Změnový list pro změny dle § 222 odst. (5) ZZVZ			
Název a evidenční číslo stavby: Jílkova, č. akce 1046/1 Název stavebního objektu/provozního souboru (SO/PS): Komunikace		Číslo SO/PS / číslo změny SO/PS: SO 101 / 3	Číslo ZBV: 3
Strany smlouvy o dílo na realizaci výše uvedené Stavby uzavřené dne 10.10.2024: Objednatel: Technická správa komunikací hl. m. Prahy, a.s., Veletržní 1623/24, 170 00 Praha 7 - Holešovice Zhotovitel: Společnost pro běžnou a souvislou údržbu II, DAP. a.s., Sarajevská 1498/17, 120 00 Praha 2 (vedoucí sdružení) SILNICE GROUP a.s., Na Florenci 2116/15, 110 00 Praha 1 - Nové Město (člen sdružení)			
Přílohy změnového listu: (a) Rozpis ocenění změn položek (b) Přehled změn stavby (c) Zápis z KD č. 3 (d) Fotodokumentace (e) Vzorový řez komunikace (f) Situace s vyznačenou trasou nových krajníků		Paré č. 1 Technická správa komunikací hl. m. Prahy, Veletržní 1623/24, 170 00 Praha 7 – Holešovice Paré č. 2 DAP. a.s., Sarajevská 1498/17, 120 00 Praha 2 Paré č. 3 SILNICE GROUP a.s., Na Florenci 2116/15, 110 00 Praha 1 – Nové Město

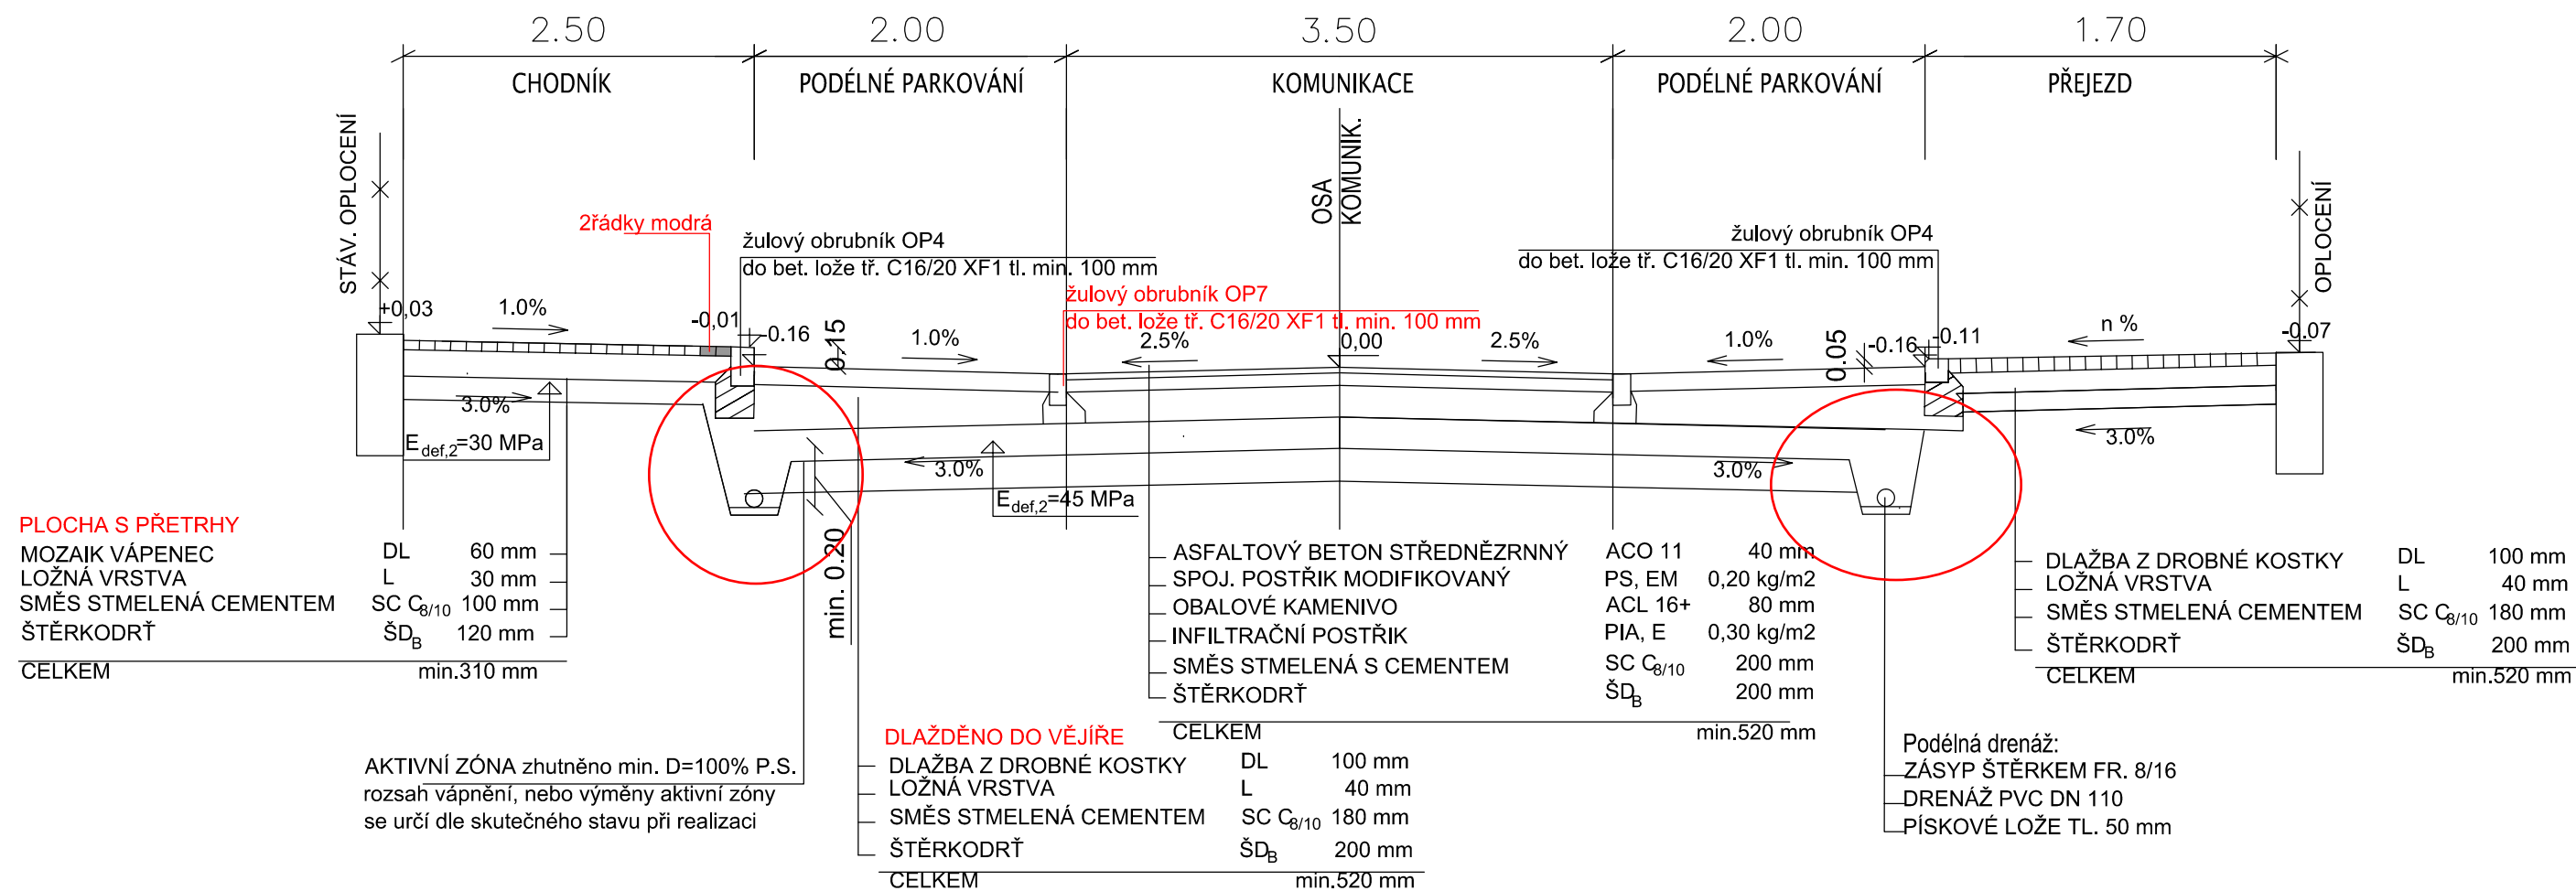
Iniciátor změny: Objednatel, Zhotovitel			
Popis a zdůvodnění Změny: V rámci jednání na KD č.3 bylo rozhodnuto, že z technického důvodu bude doplněna obruba (žulový krajník) v úrovni rozhraní chodníku a zeleně na jihovýchodní části stavby. Po bouracích pracích nebyl totiž nalezený základ plotu. Kladení dlažby bez ohraničení po stranách by bylo technologicky nesprávné. Dále byla navíc realizována výšková úprava poklopu kanalizačních šachet a slepeckou dlažbu ze syntetického kamene a realizace drenážního potrubí. Realizace všech vypsaných změn byla nezbytná z technického a funkčního hlediska. Výškovou úpravu KŠ je nezbytné udělat pro správné napojení povrchových znaků kanalizace (poklopy) na novou obrusnou asfaltovou vrstvu. Taktéž realizaci drenážního potrubí bylo nezbytné provést kvůli správnému odvodnění pláňě. Slepecká dlažba do povrchu chodníku z kamene je dle manuálu ze syntetického kamene. Změny jsou zařazeny podle § 222 odst. 5 ZZVZ, a to vzhledem k tomu, že zrealizovat změnu bylo nezbytné z technického a funkčního hlediska.
